MATERIA: Pertinencia Ajustes al Proyecto Planta de Tratamiento de Riles sin Generación de Lodos, Frigorífico de Temuco. Calificado por Res. CONAMA N° 61/2005.

RESOLUCIÓN EXENTA N° 281/2019¹

Temuco, 08 JUL. 2019

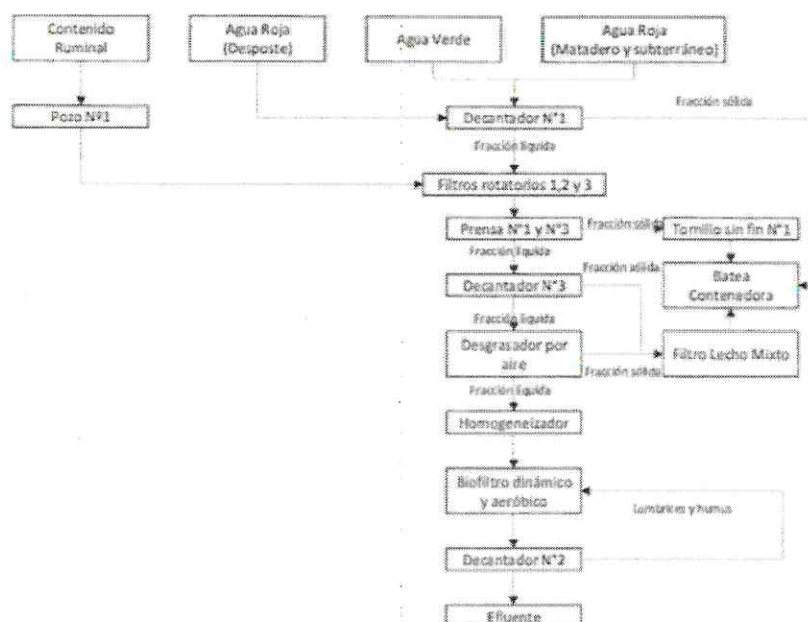
3.1. Se inhabilitó el desgrasador ya que el año 2018 se puso término a la grasería.

3.2. Para optimizar la separación de sus componentes, se instaló un sistema de separación de sólidos, que consiste en 3 nuevos filtros rotatorios, dos prensas y un tornillo sin fin, los que son instalados en serie; partiendo por un tamiz de 2mm, seguido de 1 mm, y finalmente 0.3mm, como respaldo del nuevo sistema de separación de sólidos el otro filtro rotatorio fue instalado en serie a una prensa, de modo tal que en caso de existir alguna falla en el sistema de filtros rotatorios en serie éste pueda ser utilizado como respaldo y de este modo la planta de tratamiento continúe su normal funcionamiento hasta que la falla sea corregida.

3.3. Se han instalado dos nuevas unidades, un decantador y un pozo, este último para contenido ruminal y Ril proveniente de desposte, el cual pasara por una prensa para disminuir el contenido de humedad. Ambos serán ubicados de tal forma que el contenido ruminal primero pase por el sistema de filtros rotatorio y posteriormente por la prensa N°3. El Ril proveniente de desposte pasará de forma directa al decantador N°1.

3.4 Como medida de contingencia ante la posible generación de olores, se han instalado 3 nuevas líneas de odorizantes:

- La primera línea se encuentra ubicada en el sector de los biofiltros aeróbicos y dinámicos.
- La segunda línea está ubicada en el área de separación de sólidos.
- La última línea es instalada en el sector cercano al taller de mantención.
- Se presenta un diagrama del proceso de tratamiento de Riles en el que se incluyen las mejoras anteriormente señaladas. No se incluyen las unidades de respaldo puesto que en ese caso el filtro rotatorio N°4 y prensa N°2 reemplazarían a los filtros rotatorios N° 1,2 y 3 y la prensa N°1 respectivamente.

6. Que, analizados los antecedentes presentados, y contrastados con los criterios antes enunciados, esta Dirección Regional del SEA considera que la modificación propuesta al proyecto “Ajustes al Proyecto Planta de Tratamiento de Riles sin Generación de Lodos”, Frigorífico de Temuco S.A. calificado mediante Resolución Exenta N° 61/2005, no corresponden a cambios de consideración, ya que no requieren por sí sola, de ingreso al Sistema de Evaluación de Impacto

1º.- Que los ajustes presentados al proyecto "Planta de Tratamiento de Riles sin Generación de Lodos, Frigorífico de Temuco" presentado por el Sr. Nicanor Allende Vial, representante legal de Frigorífico Temuco S.A., **no son de carácter significativas en términos ambientales, por tanto, no están obligados a ingresar al sistema de evaluación de impacto ambiental.** Lo anterior, es sin perjuicio de las autorizaciones sectoriales que se requieran, las que deberán ser tramitadas y aprobadas previamente en este caso por la autoridad sanitaria.
